株式会社ベルーナが輸入した電動ベッドの無償改修について

電動ベッド（ネオ・ユニバーサル、ユニバーサルV、ユニバーサルVI、ユニバーサルVII、  
ユニバーサルDX）ご愛用のお客様へ

(参考：電動リクライニング式スプリングベッド『ネオ・ユニバーサル』)

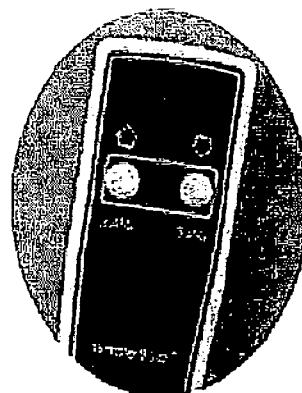
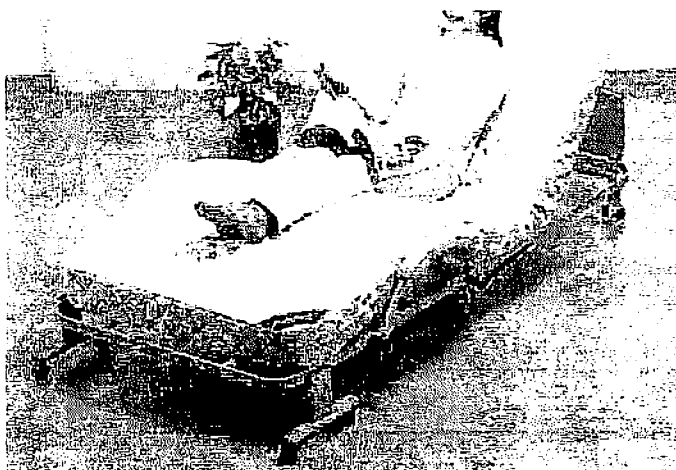
- ① リモコンの設計に安全性が不足していたこと
- ② ベッドマットの挟み込み力が著しく大きいこと
- ③ ベッド背部に幼児が入り込むスペースがあり、実際に入ってしまったこと
- ④ リモコンに不具合がある状態で使用されたこと

- ① 主電源の設置
- ② リモコンボタンの凹型化(現行タイプは凸型)
- ③ リモコンボタンの強度強化
- ④ 防水対応
- ⑤ 注意喚起シールの貼り付け

- ① フレームの間に手や頭を挟んでもモーターによる強制的な力が加わらない駆動装置構造の取り付け
- ② セイフティ・ネットの取り付け（フレーム部分）
- ③ 注意喚起シールの貼り付け

現在ご使用中のリモコン及び駆動装置を交換し、さらにセイフティ・ネットを設置いたします。詳細につきましては現在、調整を進めております。対象商品をご購入いただきましたお客様には、別途ご案内させていただきますのでお手元に案内が届くまでお待ちいただけますようお願い申し上げます。
